PARECER 004/2021 - CEIV
COMISSÃO PERMANENTE DE ANÁLISE DE ESTUDO DE IMPACTO DE VIZINHANÇA
(CEIV)

- () Primeira Análise – Parecer nº 070/2020-CEIV – 15/12/2020
(X) Segunda Análise – Parecer nº 004/2021-CEIV – 25/02/2021

Processo Administrativo nº: ARQ.01.00000047/EIV.000002 (Aprova Fácil BC)

Projeto: KOMPRÃO KOCH ATACADISTA

Figura 1 – Acesso pedonal e ciclável. Fonte: Projeto arquitetônico, 2021.

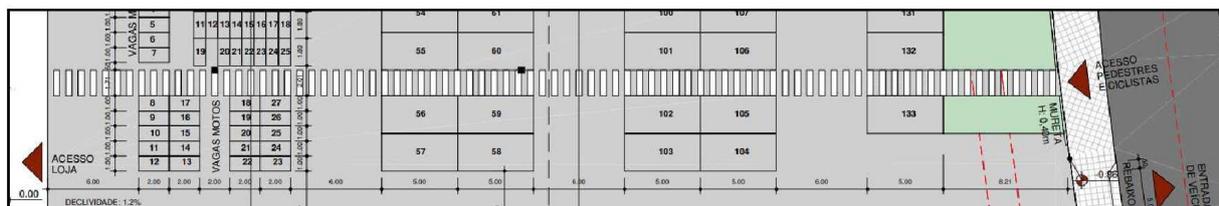
6.1. Em 2.13.1.3, é fato que pedestres e ciclistas também utilizarão a Rua José Honorato da Silva para entrar ou sair do empreendimento, portanto, prever independência de

acesso e condições de trânsito seguro a esses, apresentando detalhamento específico.

2ª Complementação da CEIV: De que forma o empreendimento impedirá que ciclistas e pedestres utilizem o acesso da Rua José Honorato da Silva? Ainda, o Anexo VI (projeto arquitetônico) contradiz o que é apresentado no relatório do EIV, pois indica que o acesso na rua já citada também será utilizado por veículos leves. Quais medidas serão adotadas para garantir exclusividade desse acesso aos veículos pesados (ou conforme afirma-se na resposta ao item 6.11, veículos de carga)?

RESPOSTA: A entrada e saída de pedestres e ciclistas ao empreendimento se dará por um acesso exclusivo pela Avenida José Alves Cabral, prevendo assim independência entre o acesso dos veículos e pedestres. Haverá a pintura de uma faixa de pedestres dentro do estacionamento indicando o caminho que os pedestres devem ter do passeio até a entrada do empreendimento, garantindo assim condições seguras de trânsito a esses. Considera-se que os ciclistas irão acessar o empreendimento a pé e, portanto, são tratados como pedestres. O acesso e a rota sinalizada possuem largura de 2,00 metros e ambos podem ser visualizados na Figura 1.
